Od: Mlejnek Dušan [Dusan.Mlejnek@rwe.cz]
Odesláno: 19. února 2014 8:15
Komu: Jindřich Horyna OPTIMA
Předmět: RE: Oprava propustku přes Lipoltickou svodnici na MH - Přelouč - Tupesy
Přílohy: propustek Tupesy.pdf

From: Jindřich Horyna OPTIMA [mailto:horyna@optima-vm.cz]
Sent: Monday, February 17, 2014 8:52 AM
To: Mlejnek Dušan
Subject: Oprava propustku přes Lipoltickou svodnici na MH - Přelouč - Tupesy
Importance: High

zodp. projektant :	ING. BUKOVSKÝ	vypracoval :	ING. BUKOVSKÝ	stupeň :	projekt
investor :	MĚSTO PŘELOUČ, Masarykovo nám. 25			datum :	11. 00
místo stavby :	(Poběžovice), Tupesy			měřítko :	1:500
akce :	TUPESY - PLYNOFIKACE			formát :	10 A4
výkres :	SITUACE Č.2 - TUPESY (1)			číslo výkresu :	P3

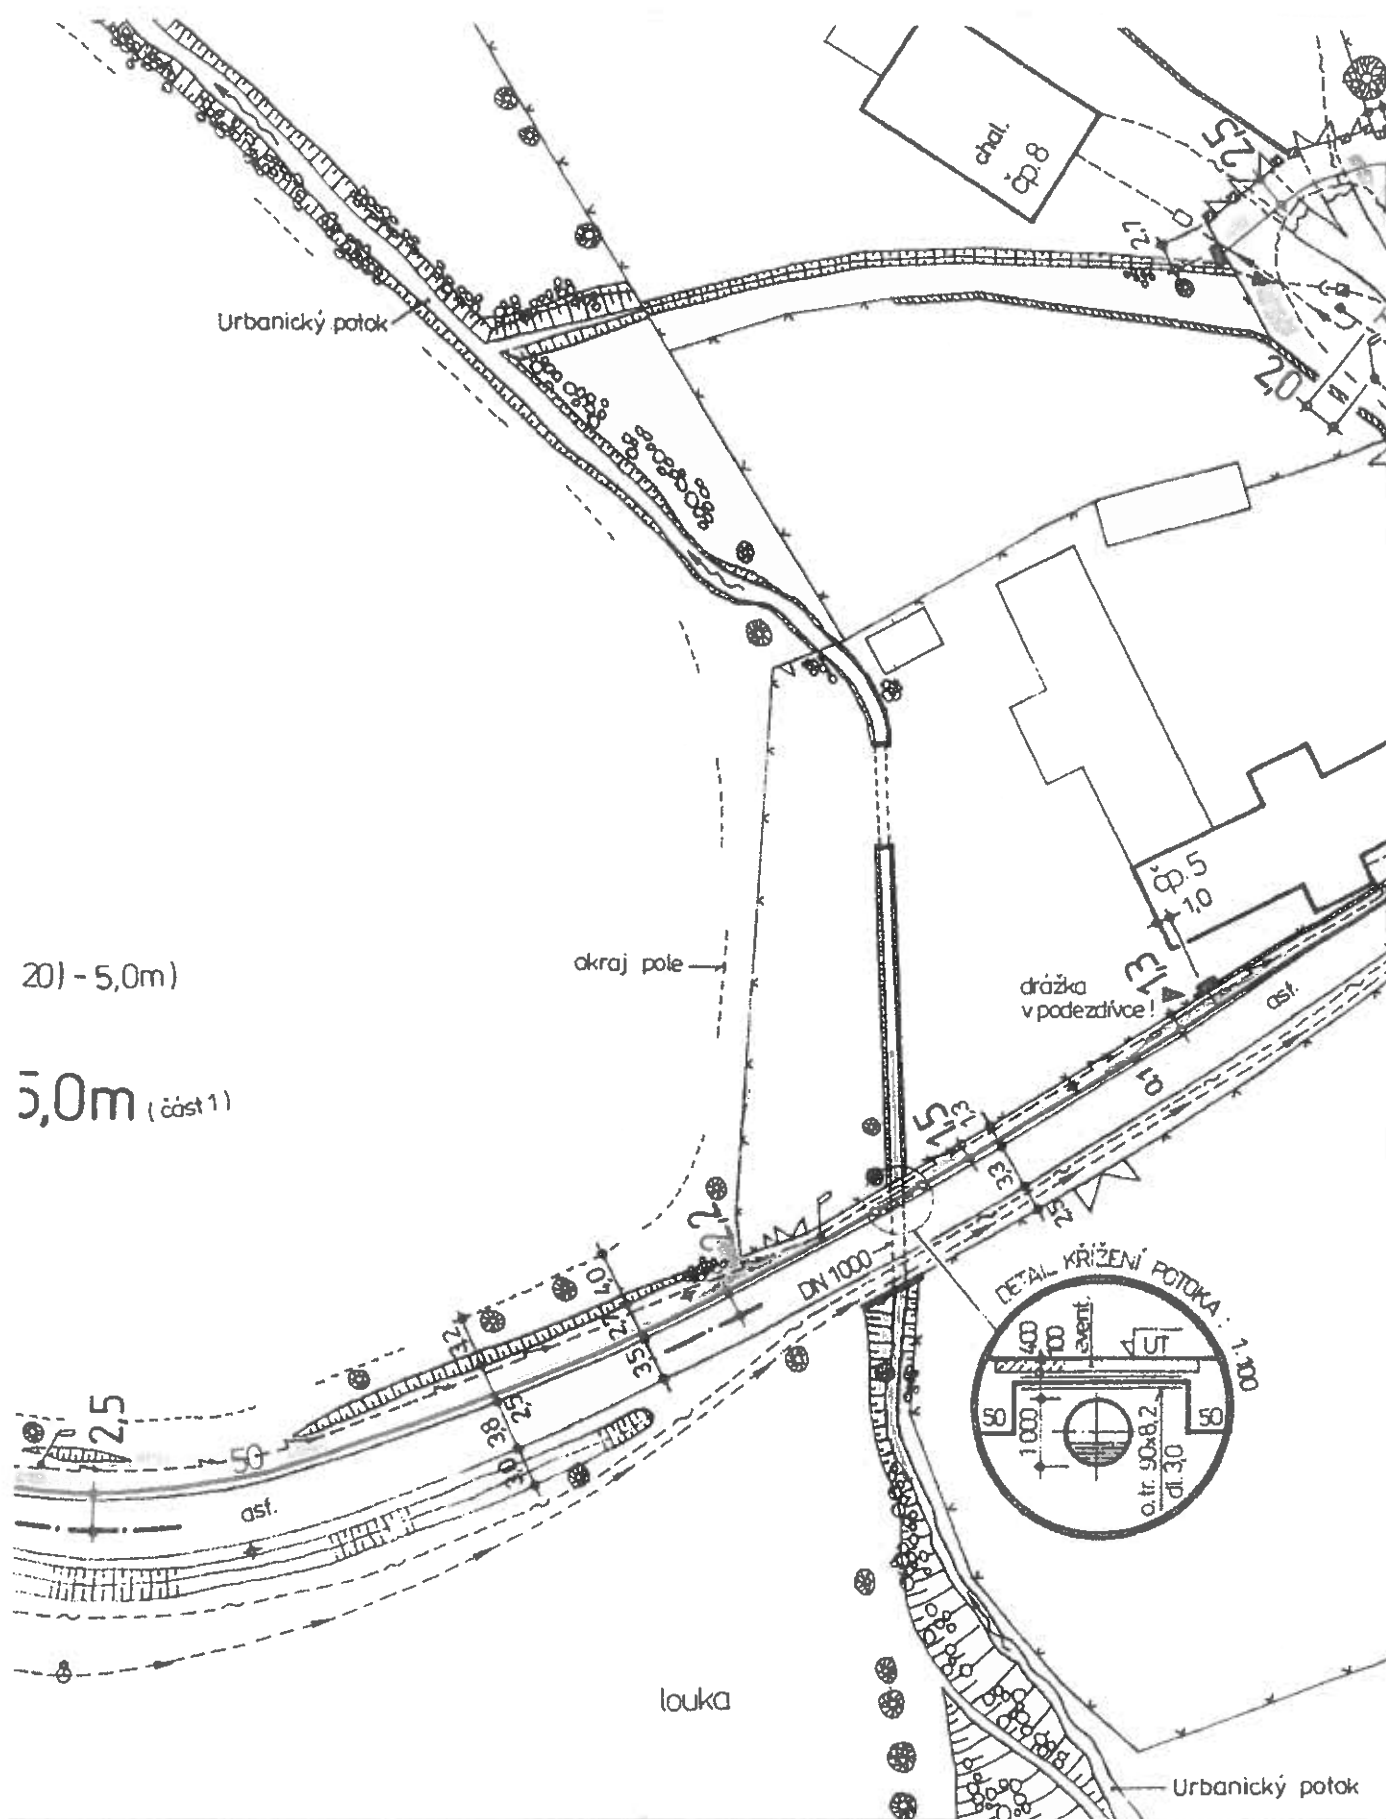
Dle výkresové dokumentace skutečného provedení stavby je plynovod veden vrchem. Výkres příkládám. Při rekonstrukci je třeba zachovat průměr trubky propustku (max. 1000 mm). Po rozebrání propustku je třeba zajistit stabilitu uložení STL plynovodu po dobu stavby, např. dřevěnými trámy, a to včetně ochrany proti poškození. Plynovod je třeba chránit před účinky slunečního záření.

Přepracovanou PD s žádostí o vyjádření mi zašlete k odsouhlasení.
